SERVICE-INFO

Nový šroub - napínací kladka 531 0342 30

LuK-AS-č.: 531 0342 30

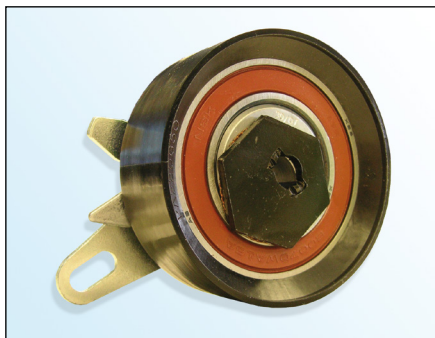
V rámci neustálého vývoje našich produktů dodává LuK-AS s napínací kladkou **531 0342 30** nový šroub (**obrázek 3**).

Vlastnosti:

Šroub s plochou hlavou Torx

Hlava šroubu Ø **18,5 mm**

Třída pevnosti **10.9**

Prostředek pro zajištění šroubu na závitu

Zvýšená samosvornost

LuK-AS doporučuje nahradit originální šroub (**obrázek 2**) dodaným šroubem.

Utahovací moment: 20 ± 1,5 Nm
